Teilrevision Ortsplanung Schneesportgebiet Parsenn / Gotschna Genehmigung

Planungs- und Mitwirkungsbericht (PMB)

Projektbezogene Nutzungsplanung betreffend Neubau einer Sesselbahn "Chlein Wasserscheide – Weissfluh", betreffend Ersatzneubau der Gondelbahn "Schifer – Weissfluhjoch" sowie betreffend Erweiterung der Beschneiungsanlagen im Gebiet "Weissfluhgipfel – Weissfluhjoch – Obersäsställi – Gauderloch – Mässboden – Casanna" samt Neubau eines Speichersees im Gebiet "Kreuzweg" mit zugehörigem Umweltverträglichkeitsbericht (UVB)

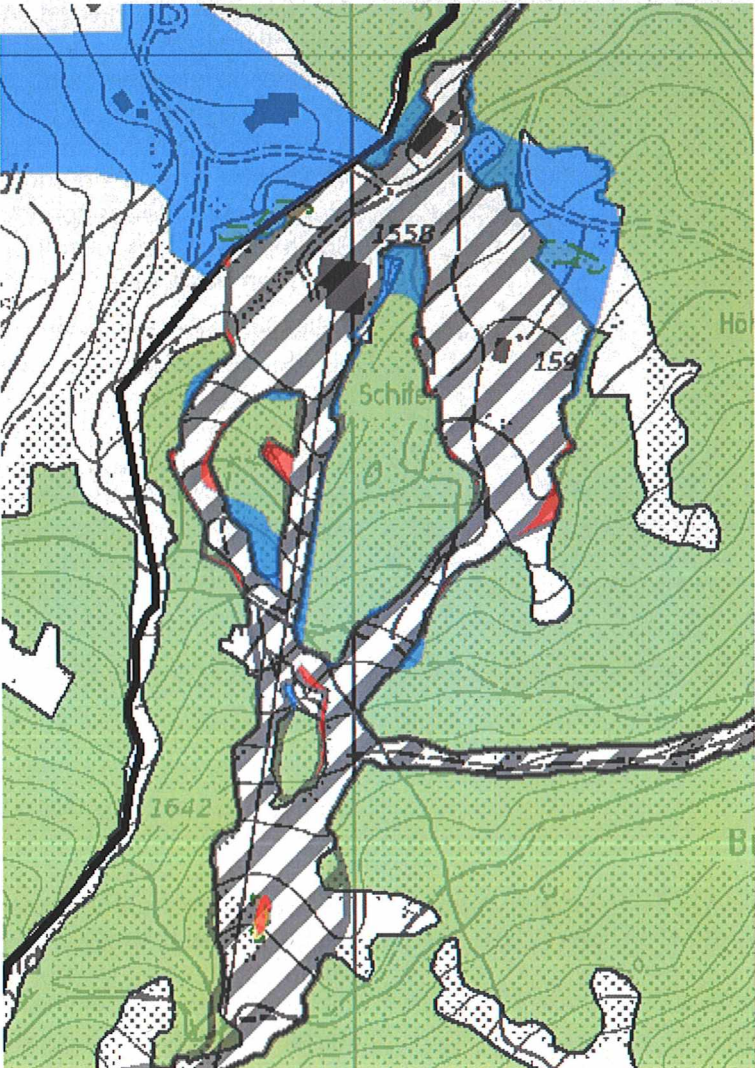
Ortsbezeichnung	Bemerkungen betreffend Wald
Wasserloch 	Die meisten neuen Bereiche der Wintersportzone liegen ausserhalb des Waldes. Einige schmale Überlagerungsstreifen sind noch zu bereinigen. Der neue Verlauf im Gebiet "Oberrüti" ist vermutlich auf einen früheren Digitalisierungsfehler zurückzuführen. Bewahrheitet sich diese Annahme, muss dies im Rahmen des PMB aufgezeigt werden. Falls dies nicht möglich ist, ist zur Bereinigung von Wald- und Wintersportareal um eine Rodungsbewilligung zu ersuchen. Die Wintersportzone für den südliche Arm der Pistenabfahrt erweist sich als Neuausscheidung. Zur Bereinigung von Wald- und Wintersportareal muss um eine Rodungsbewilligung ersucht werden.

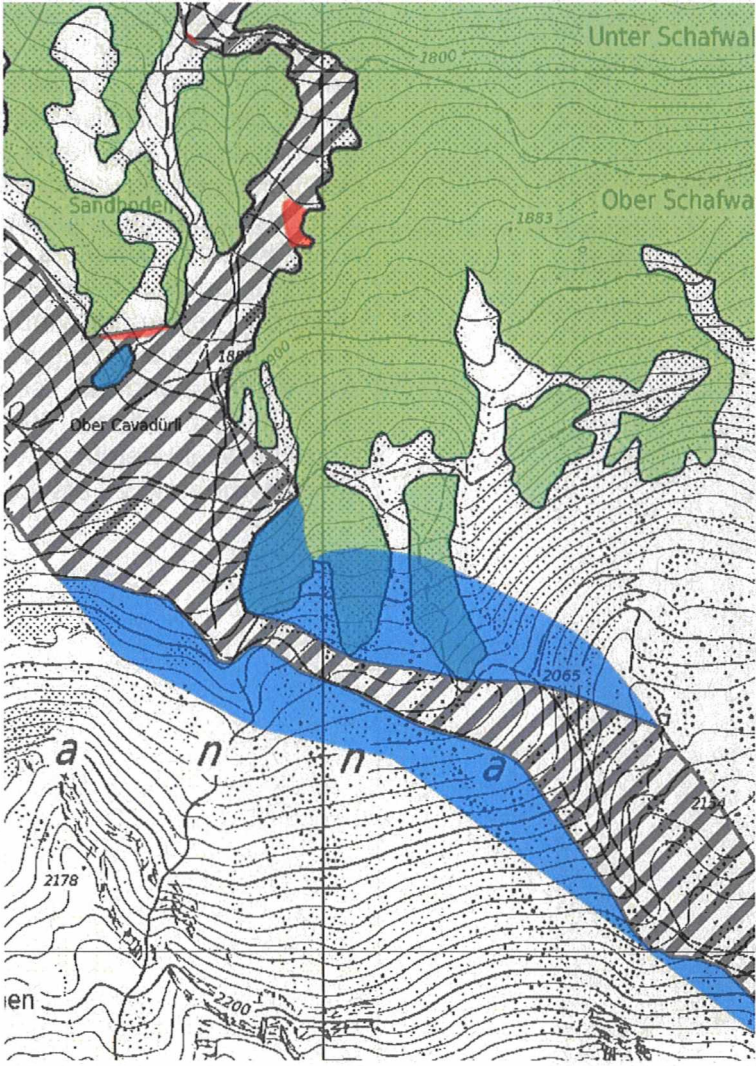
Ortsbezeichnung	Bemerkungen betreffend Wald
Mulinära 	Die geplanten Erweiterungen der Wintersportzone tangieren teilweise Wald. Ist der neue Verlauf auf einen formellen Fehler (beispielsweise einen Digitalisierungsfehler) zurückzuführen, muss dies im Rahmen des PMB aufgezeigt werden. Falls dies nicht möglich ist, ist zur Bereinigung von Wald- und Wintersportareal um eine Rodungsbewilligung zu ersuchen.

Ortsbezeichnung	Bemerkungen betreffend Wald
Bündiwald 	Im Bereich östlich des Gebietes "Serneuser Schwendi" gibt es zahlreiche Überlappungen der neu ausgeschiedenen Wintersportzone mit dem Wald. Die rechtskräftige Wintersportzone ist hier im Vergleich zur realen Nutzung zu schmal ausgeschieden. Ist der neue Verlauf auf einen formellen Fehler (beispielsweise einen Digitalisierungsfehler) zurückzuführen, muss dies im Rahmen des PMB aufgezeigt werden. Falls dies nicht möglich ist, ist zur Bereinigung von Wald- und Wintersportareal um eine Rodungsbewilligung zu ersuchen.

Ortsbezeichnung	Bemerkungen betreffend Wald
Grossried 	An wenigen Stellen ist Waldareal geringflächig von den Erweiterungen der Wintersportzone betroffen. Diese Überlappungen sind auf die Änderungen im Rahmen der Überarbeitung des Waldumrisses aufgrund des Neubauprojektes der Schiferbahn zurückzuführen und bedürfen noch einer Bereinigung. Teilweise wird die Wintersportzone bis an den Waldrand ausgedehnt. Hierzu wird festgehalten, dass ohne forstamtliche Bewilligung keine Bäume entfernt werden dürfen und dass nach der Entnahme von Bäumen der Wiederaufwuchs des Waldes sichergestellt werden muss.

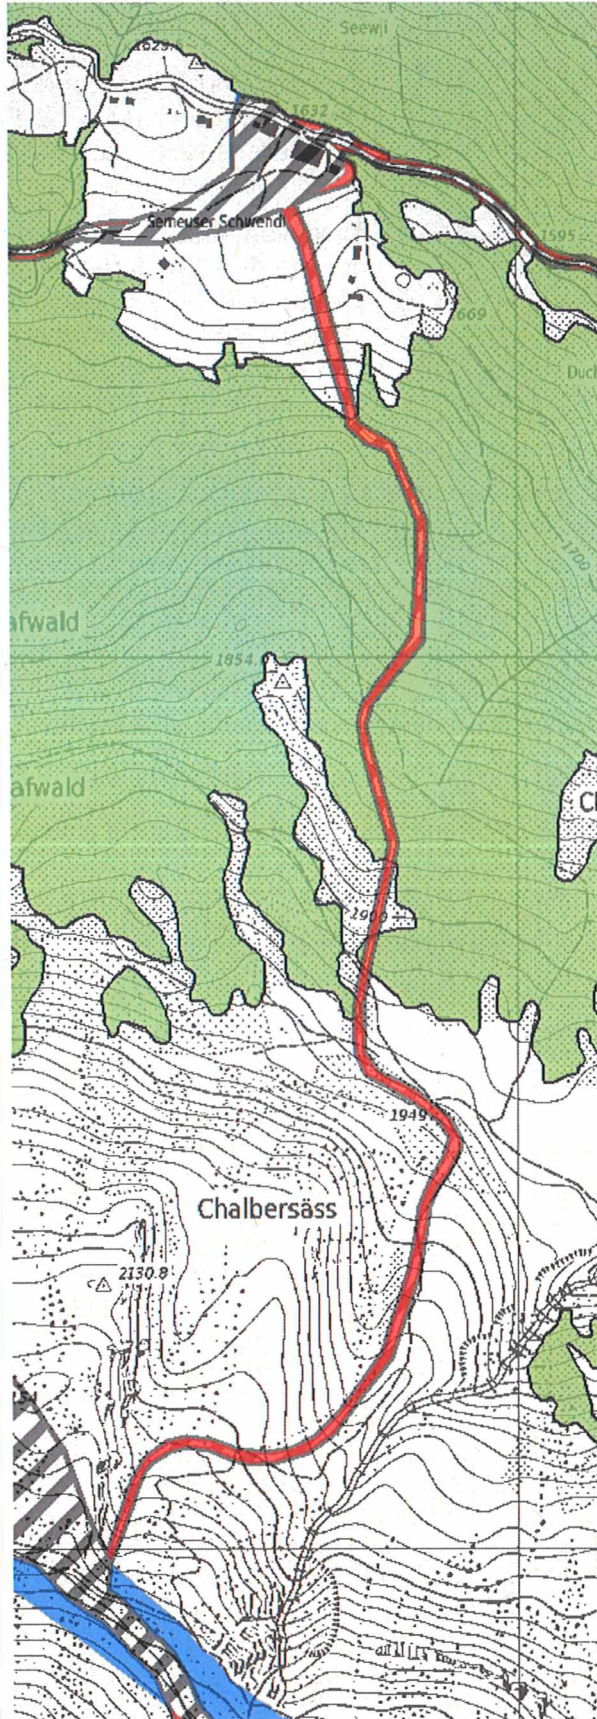
Ortsbezeichnung	Bemerkungen betreffend Wald
Talabfahrt nach Serneus 	Im Vergleich zur bislang rechtskräftigen Ausscheidung wird die Wintersportzone in nordwestliche Richtung verlegt. Mit dem neuen Verlauf der Wintersportzone soll ein vermutlicher Digitalisierungsfehler aus früherer Zeit korrigiert werden, indem die Wintersportzone auf den realen Verlauf der Skipiste angepasst wird. Falls die Skipiste im betroffenen Bereich seit jeher gemäss neuer Wintersportzonenausscheidung verlaufen ist respektive die rechtskräftige Zone infolge eines früheren Kartierungs- oder Digitalisierungsfehlers am falschen Ort ausgeschieden worden ist, muss dies im Rahmen des PMB aufgezeigt werden. Falls dies nicht möglich ist, ist zur Bereinigung von Wald- und Wintersportareal um eine Rodungsbewilligung zu ersuchen.

Ortsbezeichnung	Bemerkungen betreffend Wald
Talstation "Schifer" 	An wenigen Stellen ist Waldareal geringflächig von den Erweiterungen der Wintersportzone betroffen. Diese Überlappungen sind auf die Änderungen im Rahmen der Überarbeitung des Waldumrisses aufgrund des Neubauprojektes der Schiferbahn zurückzuführen und bedürfen noch einer Bereinigung. Im südlichsten Teil ist von der neu ausgeschiedenen Wintersportzone ein Feldgehölz betroffen. Sollte dieses Feldgehölz infolge der Wintersportnutzung auch in Zukunft nicht beeinträchtigt werden, ist die neue Wintersportzone im betroffenen Bereich ohne weiteres genehmigungsfähig. Sollte das Feldgehölz jedoch entfernt werden müssen, ist dafür gemäss Art. 17a des Gesetzes über den Natur- und Heimatschutz im Kanton Graubünden (Kantonales Natur- und Heimatschutzgesetz; KNHG) eine Heckenentfernungsbeurteilung des Amtes für ANU erforderlich. Eine solche Beurteilung kann erteilt werden, wenn für die Heckenentfernung die Standortgebundenheit und ein öffentliches Interesse begründet werden kann. Teilweise wird die Wintersportzone bis an den Waldrand ausgedehnt. Hierzu wird festgehalten, dass ohne forstamtliche Bewilligung keine Bäume entfernt werden dürfen und dass nach der Entnahme von Bäumen der Wiederaufwuchs des Waldes sichergestellt werden muss.

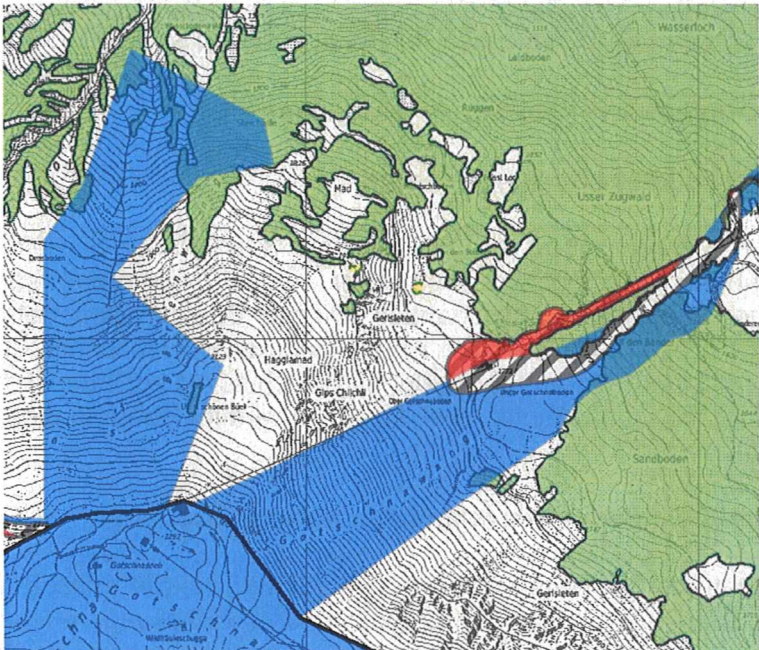
Ortsbezeichnung	Bemerkungen betreffend Wald
Ober Cavadürli 	An wenigen Stellen ist Waldareal geringflächig von den Erweiterungen der Wintersportzone betroffen. Diese Überlappungen bedürfen einer Bereinigung des Waldes oder der Wintersportzone. Teilweise wird die Wintersportzone bis an den Waldrand ausgedehnt. Hierzu wird festgehalten, dass ohne forstamtliche Bewilligung keine Bäume entfernt werden dürfen und dass nach der Entnahme von Bäumen der Wiederaufwuchs des Waldes sichergestellt werden muss. Die bestehenden Waldzungen und Buchten müssen erhalten bleiben.
